DODATEK č. 4
ke Smlouvě o dílo ze dne 21. 6. 2018 ve znění dodatku č. 1 - č. 3
(dále jen „Dodatek“)

na zhotovení díla „**II/303 Police nad Metují - Pěkov**“.

EVIDENČNÍ LIST ZMĚNY STAVBY

GRFICKÉ ZNĚJORNĚNÍ SANACÍ II/303 TĚKOV

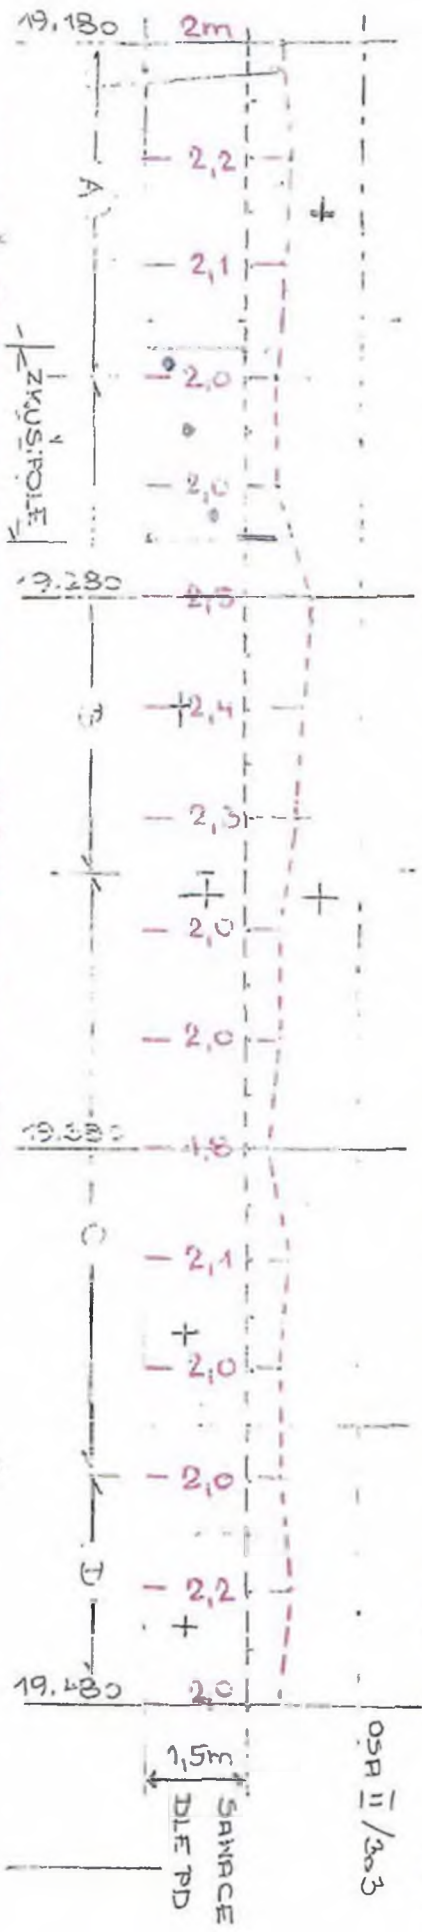
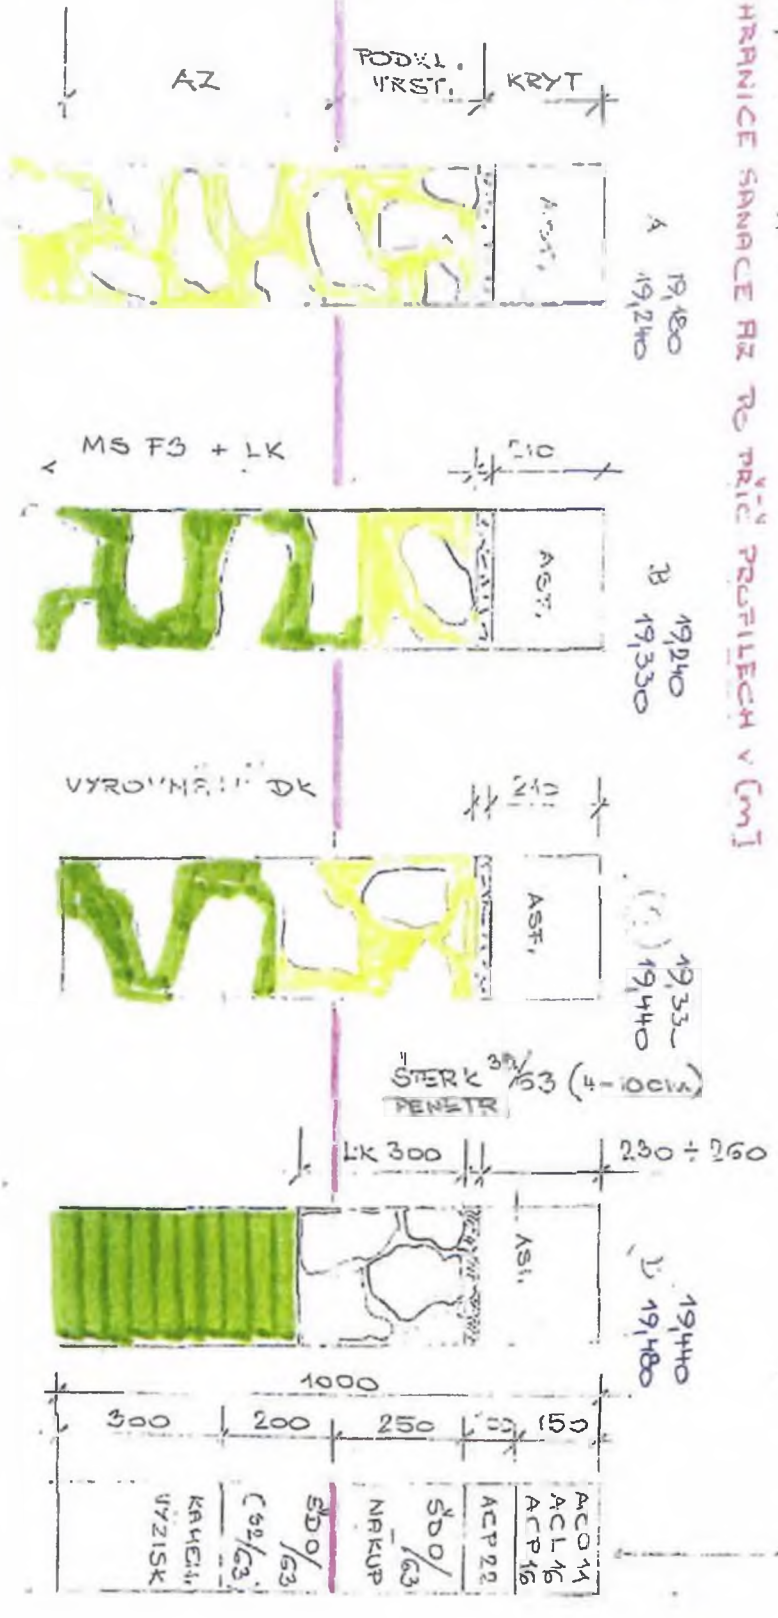
- Po odřezování krytových vrstev byl zjištěn větší rozsah sanací aktivní zóny komunikace. Na základě tohoto zjištění byly provedeny statické zatěžovací zkoušky, které prokázaly, že stávající vozovkové souvrství nevykazuje potřebné hodnoty únosnosti Edef2 min 90 MPa. Dále byly provedeny zkoušky o zatížení zemin, které určuje vhodnost či nevhodnost využití vyzískaného materiálu zpět do stavby. Zkoušky o zatížení zemin prokázaly, že vyzískaný materiál je sice podmičně vhodný pro zpětné užití do aktivní zóny, avšak je nebezpečně namrzavý. S ohledem na namrzavost zeminy a souběh silnice s Pěkovským potokem bude využit do aktivní zóny materiál ŠD 32/63, který zajistí požadovanou únosnost vrstvy a neramzavost celé konstrukce vozovky, což potvrzují i výsledky statických zatěžovacích zkoušek ve zkušebních profilech vozovky pro minimální požadované hodnoty Edef2 = 45 MPa, jak s použitím vyzískaného materiálu, tak s drceným kamenivem.

24. STAT. DESKOU +) PO FRÉZE - STĚN. KAHENIVO

o) NA SANACI (300 mm Dk 32/63, 200 mm 50/63)

SKUTEČNÁ HRANICE SANACE NA PO PRÁČ. PROFILÉCH V [m]
